## 改善箇所説明図

## サービスキャンペーン対象車の主要諸元表

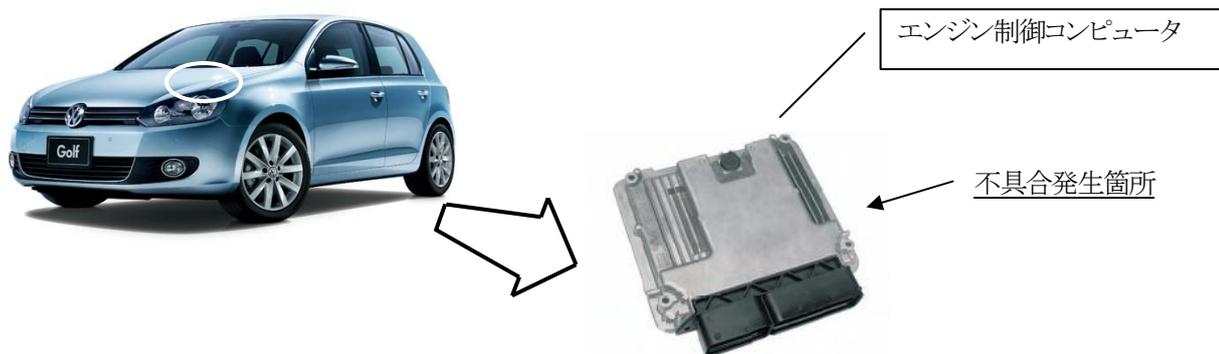
## 不具合発生箇所

エンジン制御コンピュータのプログラムが不適切なため、高温多湿かつエアコン作動時に、低速走行からアクセルペダルを放し減速すると、エンジンが停止することがある。なお、いずれの場合もエンジンの再始動は直ちに可能である。

## 改善内容

全車両、エンジン制御プログラムの番号を点検し、対象となるものはプログラムを書き換える。

識別: キャンペーンステッカーに「S0033、日付(西暦・月・日の順)、ワークショップスタンプ」を記入し、スペアタイヤ収納部左側面に貼りつける。
